# Changement de design

## du galet tendeur réf. 534 0168 10

Référence : 534 0168 10

Photo 1 : Ancienne version à gauche, nouvelle version à droite

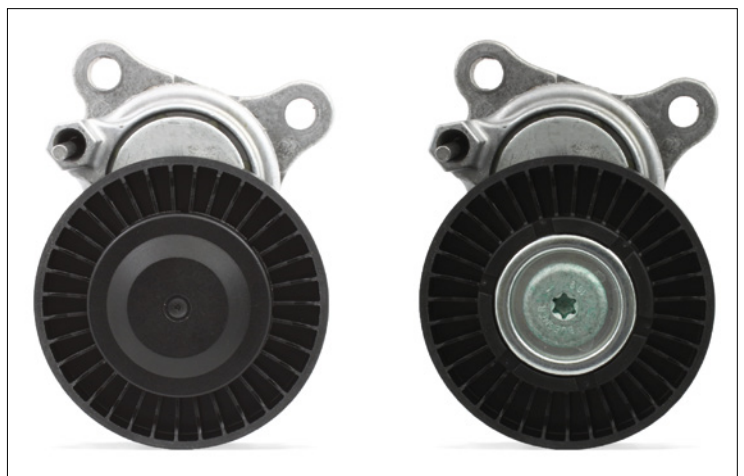
Dans le cadre du développement permanent de nos produits, nous avons modifié le galet tendeur réf. 534 0168 10.

La présente information technique montre les caractéristiques optiques de l'ancienne version (photo 1 à gauche) et de la nouvelle version (photo 1 à droite).

Pendant la phase de transition, il est possible que soient livrés les deux modèles de galets tendeurs.

Les deux modèles répondent parfaitement aux exigences techniques et peuvent être utilisés sans réserve, la seule différence étant leur aspect extérieur.
